Název Stavby dle SoD: Oprava mostu ev.č. 244-006, most přes mlýnský náhon v Kostelci nad Labem Název stavebního objektu/provozního souboru (SO/PS): SO 101 Komunikace	Číslo SO/PS / / pořadí Změny SO/PS: 101	Číslo ZBV: 1
--	--	------------------------

Změnový list

Iniciátor Změny: **Zhotovitel**Předmět Změny: **Změna rozsahu vozovek, změna materiálů dlažby chodníků, obrubníků a změna zatřídění odpadů****Název (dílčí) Změny:****Popis a zdůvodnění Změny:**

Iniciátor Změny: **Zhotovitel**Předmět Změny: **Navýšení výztuže, neprovedené položky, drenážní plastbeton pod obrubníky, práce pod hladinou****Název (dílčí) Změny:****Popis a zdůvodnění Změny:**

Geodetické zaměření provedených vozovek

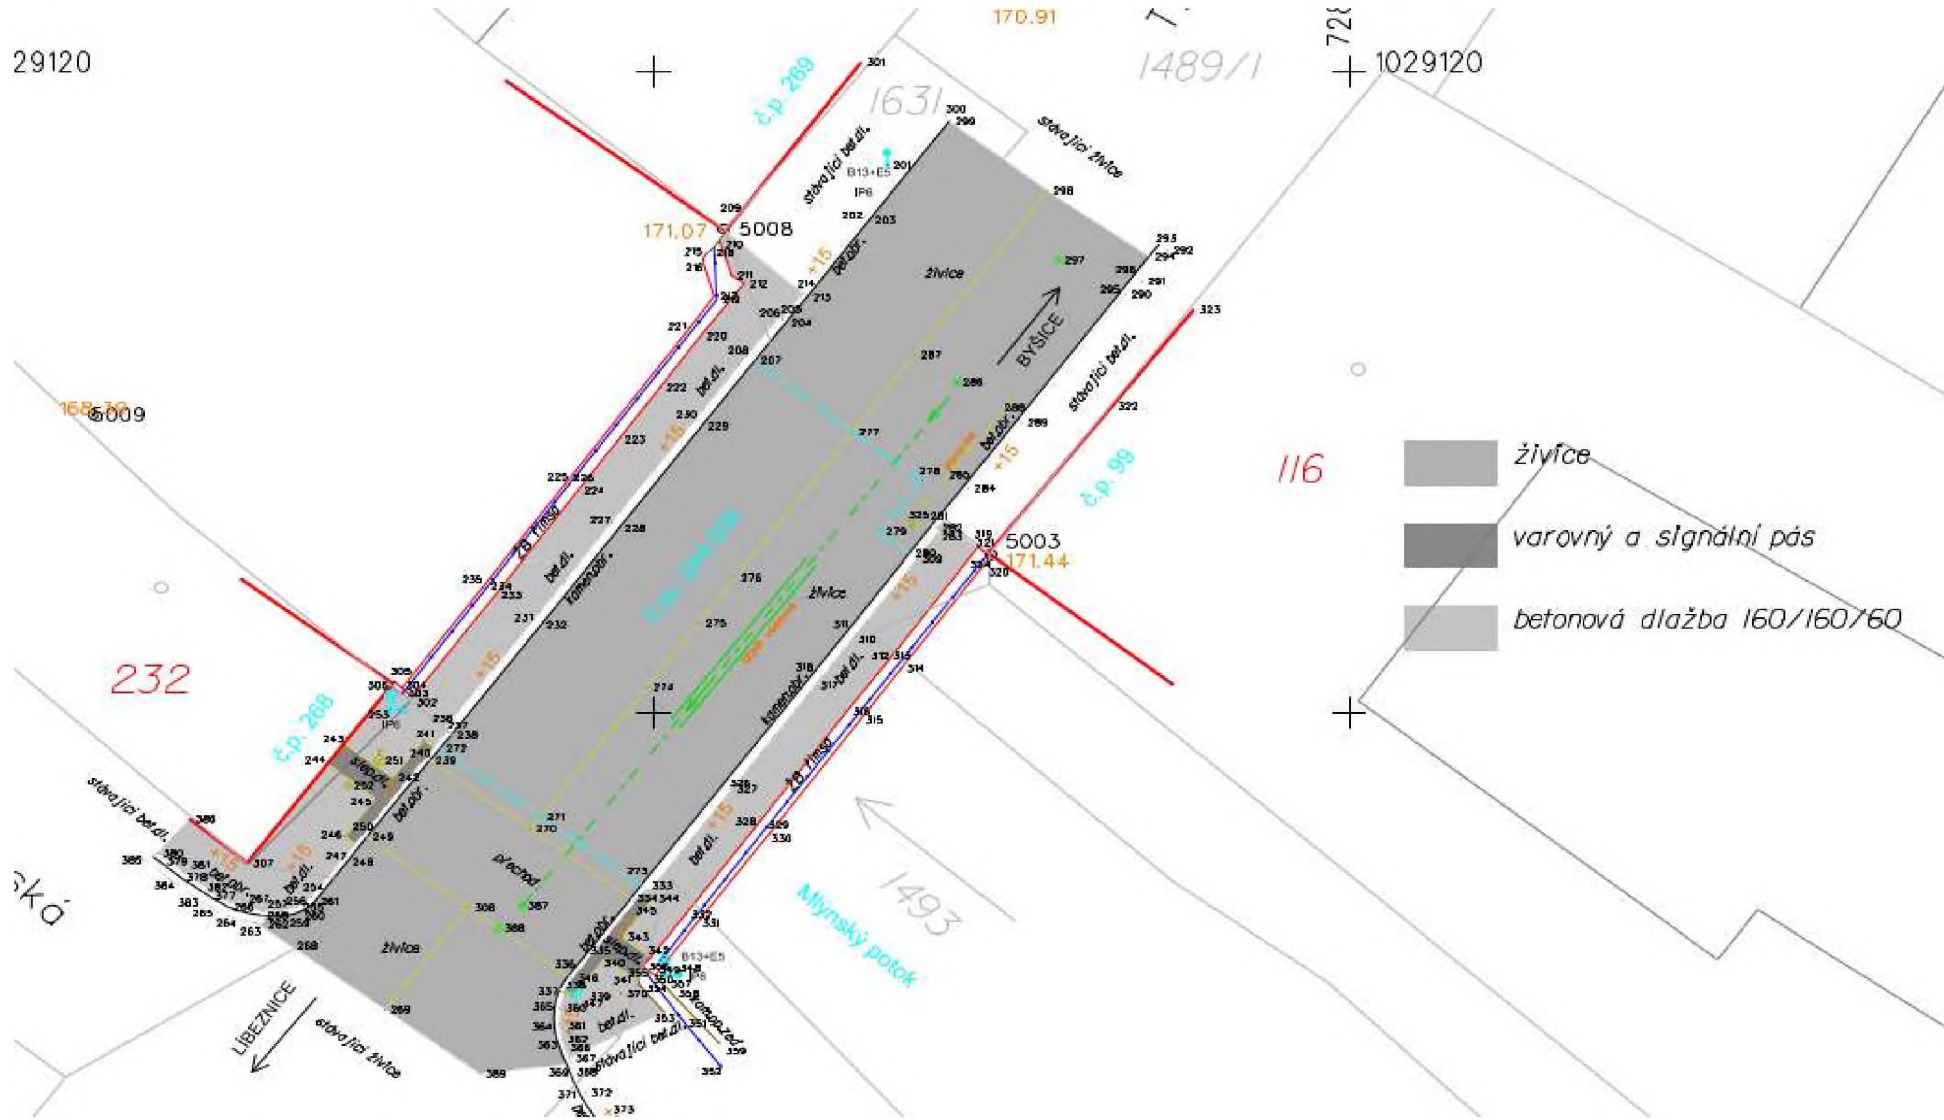
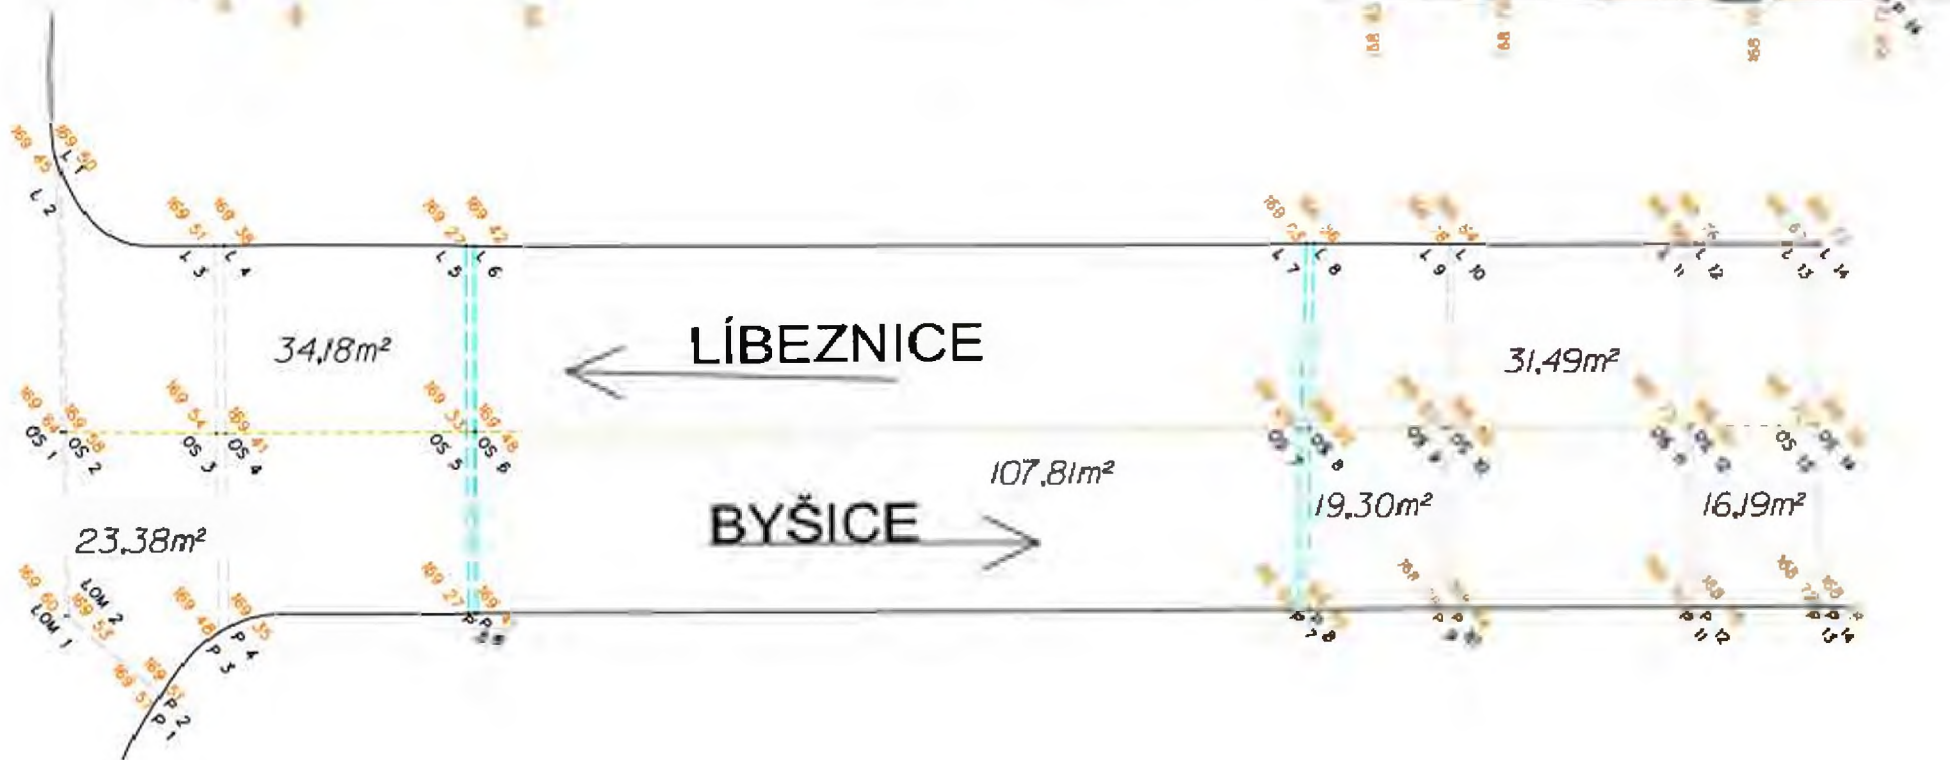
Změna rozsahu vozovek od doby zpracování PDPS se zvětšil rozsah vyjetých kolejí ve stávajícím živičném souvrství na předpolí směr Líbeznicev místě napojení vedlejší komunikace na hlavní silnici. po odfrézování vozovek, tím došlo ke změně rozsahu provedených vozovek. Vrstvy vozovek byly po provedení geodeticky zaměřeny a geodetické zaměření s výpočtem ploch je přílohou č. 08 ZBV. Jedná se o položky č. 9, 10 a 11. Položka frézování se nemění, protože výměra v zadání byla dostatečná.

1 / Od doby zpracování PDPS se zvětšil rozsah velkých vyjetých kolejí ve stávajícím živičném souvrství na předpolí směr Líbeznice v místě napojení vedlejší komunikace na hlavní komunikaci, který je třeba vyřešit pro bezproblémové napojení na novou komunikaci na mostě. Tím dojde ke změně rozsahu provedených vozovek. Bude provedeno geodetické zaměření s výpočtem ploch jako doklad pro nastalou změnu. V rozpočtu se bude jednat o změnu položek č. 9, 10 a 11.

8	56335	VOZOVKOVÉ VRSTVY ZE ŠTĚRKODRTI TL. DO 250MM	M2	66,960	66,960	0,000	175,00	11 718,00		0,00	11 718,00	0,00	0,00%
		"předpolí - ŠD tl. 250 mm"(5,8+3,5)*7,2											
9	574A33	ASFALTOVÝ BETON PRO OBRUSNÉ VRSTVY ACO 11 TL. 40MM	M2	200,000	232,350	32,350	605,00	121 000,00		19 571,75	140 571,75	19 571,75	16,18%
		"ACO 11+ tl. 40 mm - celá vozovka"200											
		ZBV č. 1 byl větší rozsah vozovek než předpokládala zadávací dokumentace - dle geodetického zaměření - příloha č. 1 107,81+34,18+23,38+19,3+31,49+16,19=232,35 m2											
10	574D55	ASFALTOVÝ BETON PRO LOŽNÍ VRSTVY MODIFIK ACL 16 TL. 60MM	M2	90,900	124,540	33,640	990,00	89 991,00		33 303,60	123 294,60	33 303,60	37,01%
		"ACL 16+ tl. 60 mm - předpolí"(35,3+55,6)											
		ZBV č. 1 byl větší rozsah vozovek než předpokládala zadávací dokumentace - dle geodetického zaměření - příloha č. 1 23,38+34,18+19,3+31,49+16,19=124,54 m2

Příloha 08a - Výkresy - s drenážním plastbetonem

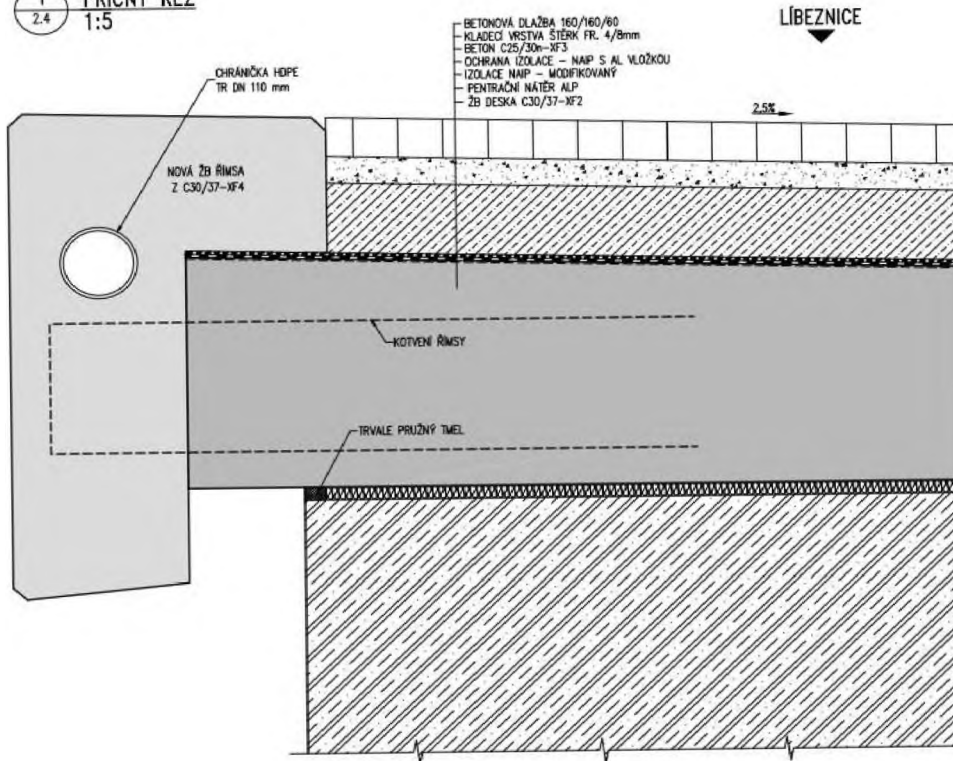
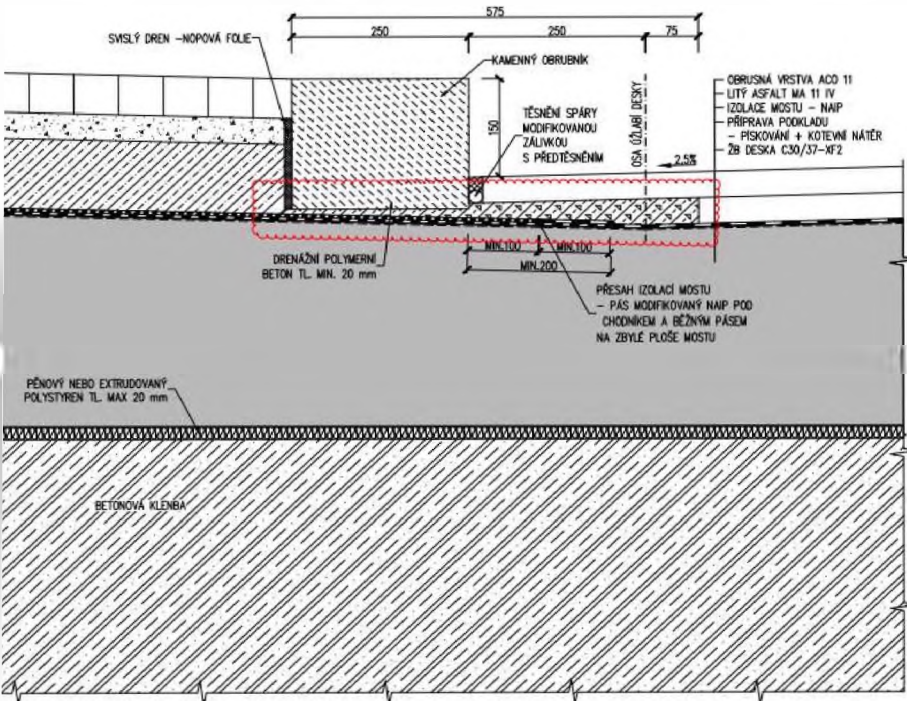
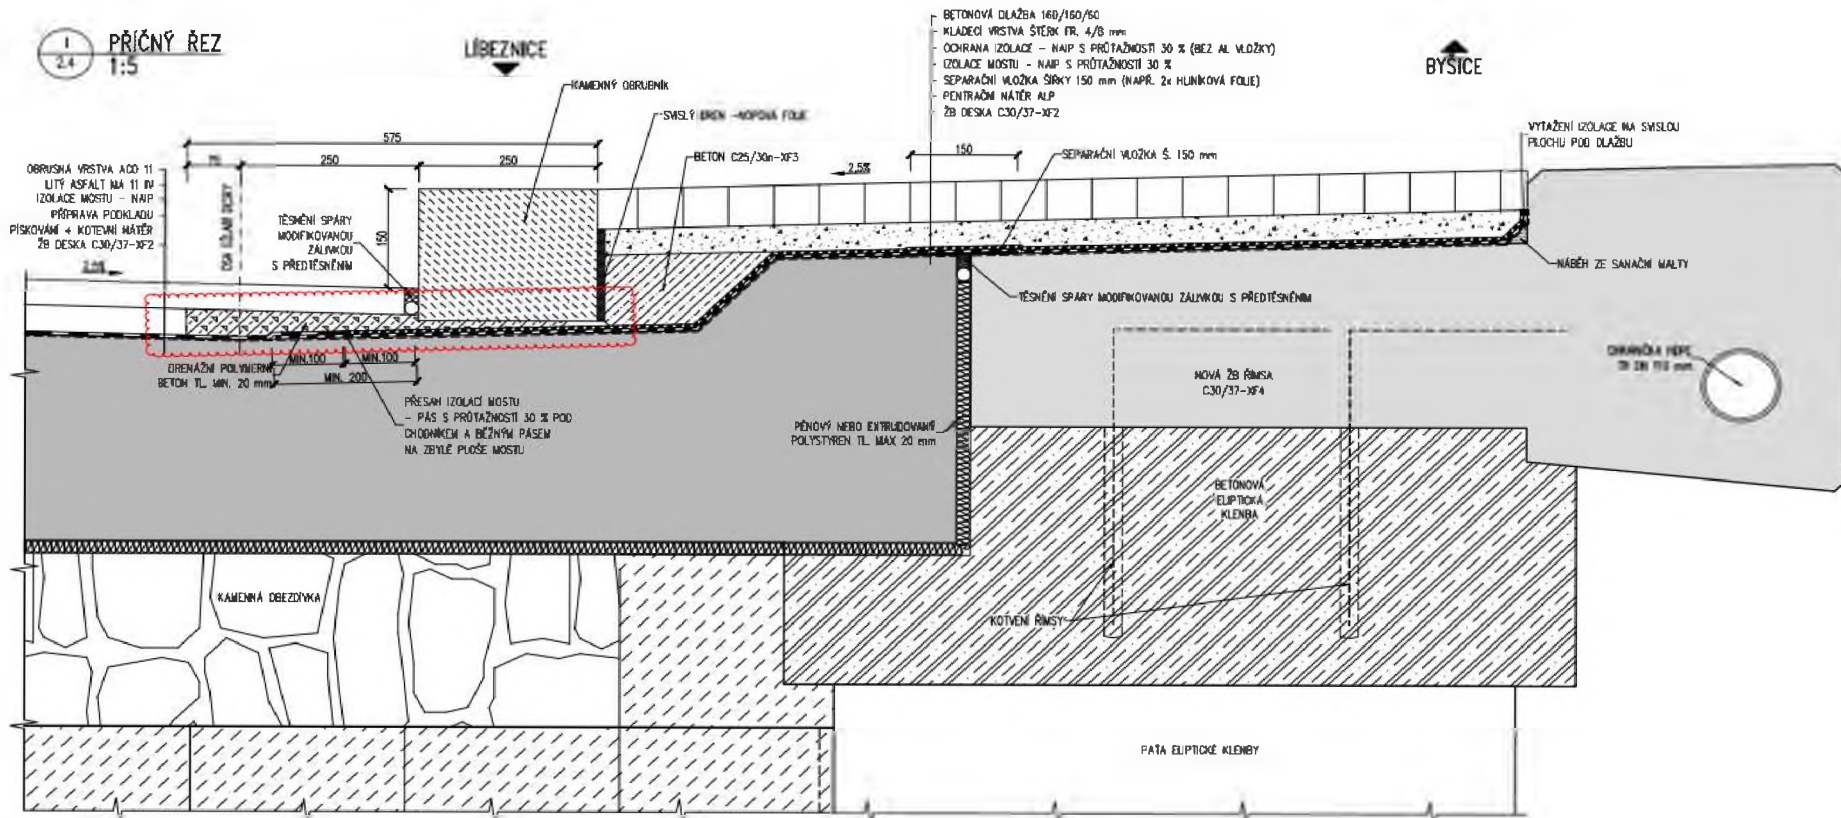
Drenážní plastbeton pod obrubníky Na základě odtěženého podloží a zjištěného stavu a dle skladby chodníkového tělesa bude nutno provést širší odvedení vody z izolačního souvrství za pomoci drenážního plastbetonu pod obrubníky dle RDS - výkres č. 15 a dle vzorových listů VL 4 - 402.32 - příloha č. 08 ZBV 2.

Z tohoto důvodu byla nutno provést širší odvedení vody z izolačního souvrství za pomoci drenážního plastbetonu v prostoru od úžlabí vozovky až pod obrubníky dle RDS – výkres č. 15 a dle vzorových listů VL 4–402.32.
